Betr.: Planfeststellungsverfahren

„6-streifiger Ausbau der A 565 zwischen der Anschluss-stelle Bonn-Endenich und dem Autobahnkreuz Bonn-Nord in Bonn von Bau - km 10+ 108 bis Bau - km 11+ 900 einschließlich Brückenneubauten und Stütz- und Lärmschutzwänden sowie Entwässerungseinrichtungen“

hier: Einwendung des Verkehrsclub Deutschland VCD Bonn/Rhein-Sieg/Ahr e.V.

Anlage 10: Jahresmittelwert der NO₂-Immissionen im Planfall in einer Höhe von 1,5 m
ü. Grund
Bezugsjahr: 2030
Grenzwert der 39. BImSchV: 40 µg/m³

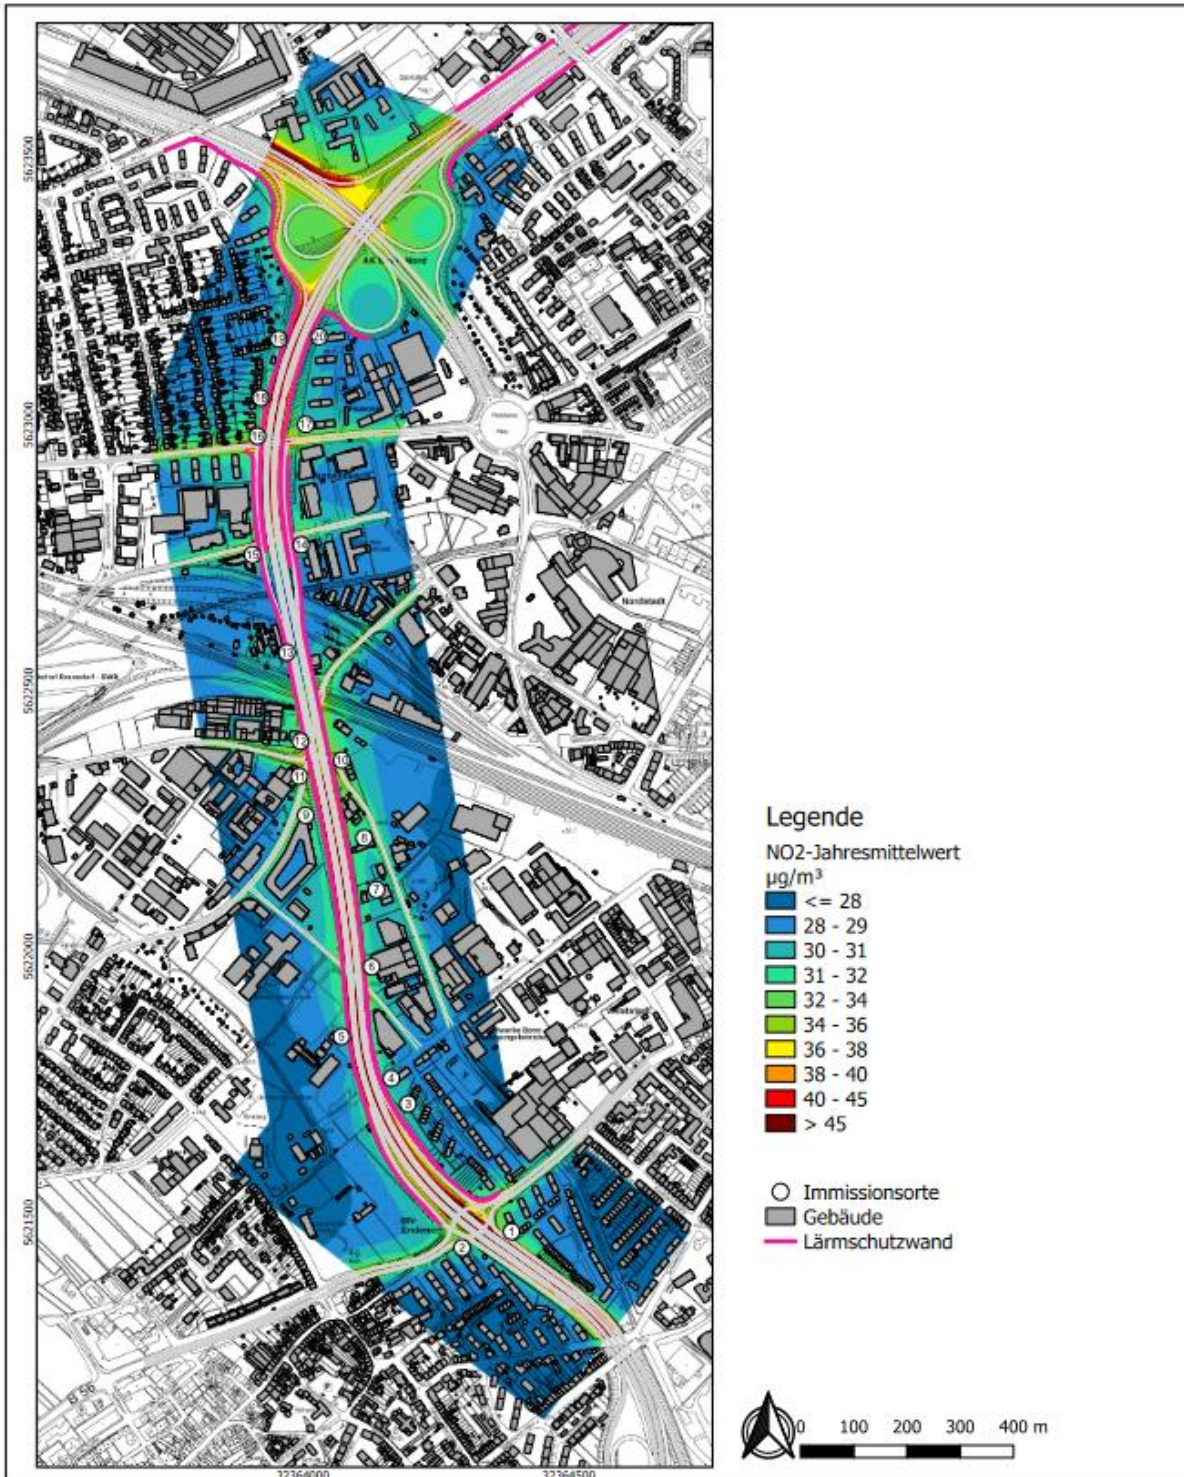
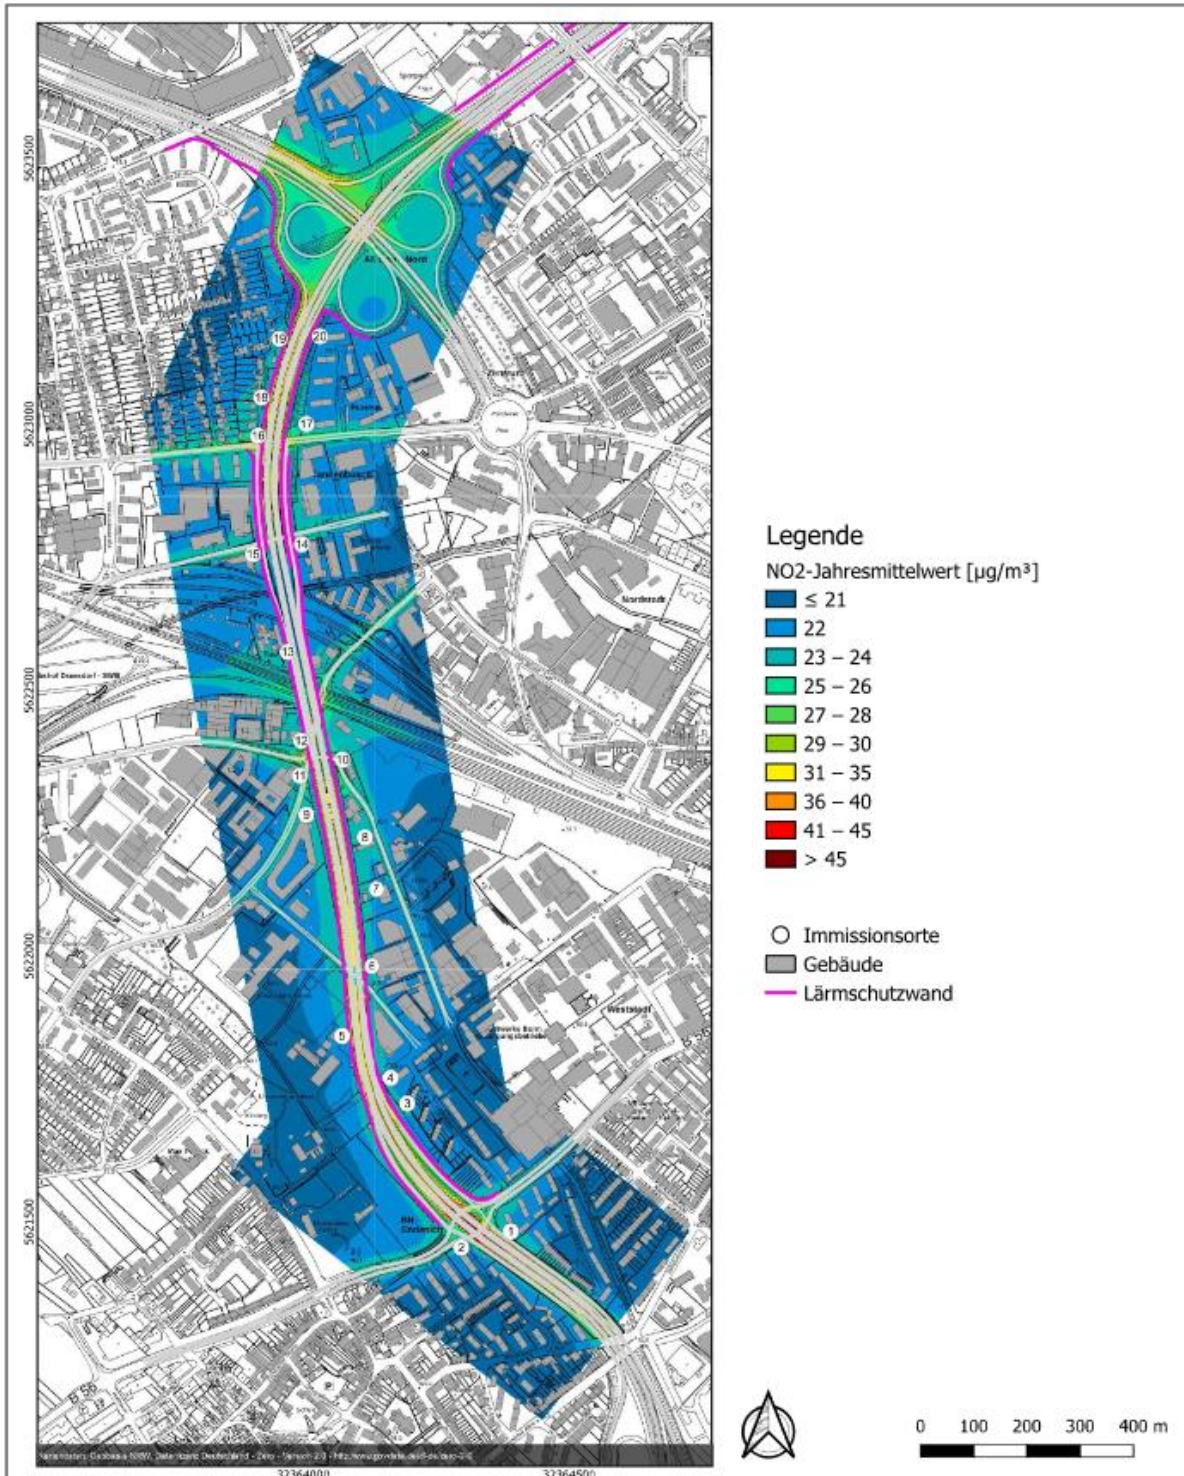
Unterschiedliche Darstellung und Ergebnis in den Abbildungen für PM_{2,5}, PM₁₀, NO₂:
In den Klimagutachten der Peutz Consult GmbH von 2020 und 2023 wird für die Darstellung der Feinstaubkonzentrationen PM_{2,5} die gleiche Abbildung mit jedoch unterschiedlichen Legenden genommen (siehe Abbildungen unten): In der Legende von 2020 steht die Farbe tiefblau für Werte ≤13 µg. In der Abbildung von 2023 entspricht tiefblau dem Wert ≤10 µg, dem vom EU-Parlament 2024 vorgeschlagenen Grenzwert für Feinstaub PM_{2,5} ab 2030. Der Leser soll offenbar beim Betrachten der Abbildung den Eindruck gewinnen, dass sich die vom Gutachter berechneten Feinstaubwerte in Zukunft unterhalb der Grenzwerte der Europäischen Union bewegen.
Die parallele Darstellung der PM_{2,5} und PM₁₀ aus den Unterlagen 2020 und 2023 sind unten gegenübergestellt.

Wie kommt es zu solch unterschiedlichen Legenden 2020/2023 für PM2.5 und PM10 sowie NO2-Immissionen? Sind die Unterschiede wissenschaftlich begründet? Welche Parameter wurden verändert? Liegen entsprechende neuere Untersuchungen vor? Was liegt den Untersuchungen zugrunde? Wieso gibt es keine „PM2.5-Überschreitungstage“ sondern nur „PM10-Überschreitungstage“? Wieso ist die Änderung in der Unterlage von 2023 gegenüber der Unterlage von 2020 nicht markiert???
